Consideracions a la proposta d'ordenació de l'entorn del Monestir de Sant Miquel dels Reis mitjançant el Pla Especial de Protecció i Reforma Interior per a l'àmbit de planejament T1 (bilingüe)

Autor: Css. Llegat Històric i Artístic
Aprovació: Ple, 22 de desembre de 2025

Consideraciones a la propuesta de ordenación del entorno del Monasterio de San Miguel de los Reyes mediante el Plan Especial de Protección y Reforma Interior para el ámbito de planeamiento T1

Ordenació i figuració volumètrica PEPRI T-1 2025

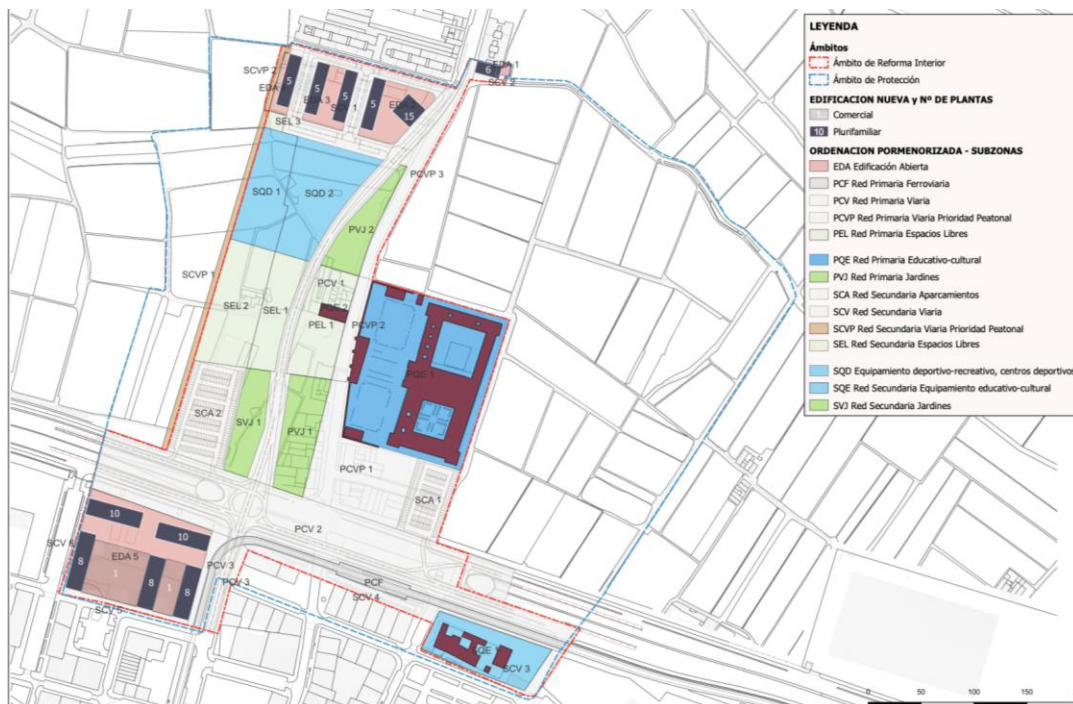
Resulta del tot adequada la localització de la massa edilícia a Orriols, el que permet alliberar el paisatge proper del monument i tanmateix permet obtenir aprofitaments urbanístics que considerem necessaris per a l'execució del Pla.

També resulta adequada la ubicació d'una notable massa edificatòria en el sector nord, al costat de les edificacions de Tavernes Blanques per idèntica raó a la ja assenyalada, si bé resulta estrident la ubicació d'una peça arquitectònica de 15 plantes que irromp necessàriament en el paisatge proper i, en el cas de necessitat, seria molt més acceptable incrementar l'aprofitament en continuïtat amb la cornisa dels blocs, confrontant o remodelant el conjunt sense perdre substancialment edificabilitat, tenint sempre en compte que aquest conjunt es converteix en *frons escaenae* d'una visual sud-nord.

S'hauria de reconsiderar les àrees d'aparcament eliminant la situada davant del cos sud del monestir, per la seua incidència en l'apreciació del monestir en l'aproximació des de la ciutat

Ordenación y figuración volumétrica PEPRI T-1 2025

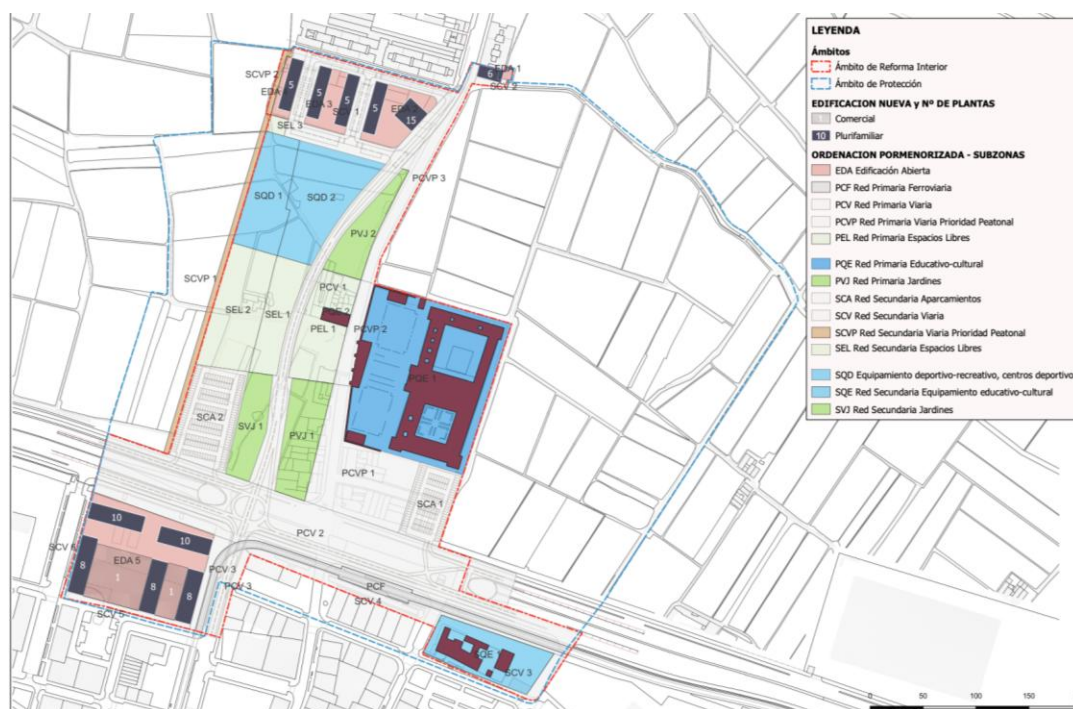
Resulta del todo adecuada la localización de la masa edilicia en Orriols, lo que permite liberar el paisaje próximo del monumento y aun así permite obtener aprovechamientos urbanísticos que consideramos necesarios para la ejecución del Plan.

También resulta adecuada la ubicación de una notable masa edificatoria en el sector norte, junto a las edificaciones de Tavernes Blanques por idéntica razón a la anteriormente señalada, si bien resulta estridente la ubicación de una pieza arquitectónica de 15 plantas que irrumpe necesariamente en el paisaje próximo y, en caso de necesidad, sería mucho más aceptable incrementar el aprovechamiento en continuidad con la cornisa de los bloques, confrontando o remodelando el conjunto sin perder sustancialmente edificabilidad, teniendo siempre en cuenta que este conjunto se convierte en *frons escaenae* de una visual sur-norte.

Se tendrían que reconsiderar las áreas de aparcamiento eliminando la situada ante el cuerpo sur del monasterio, por su incidencia en la apreciación del monasterio en la aproximación desde la ciudad
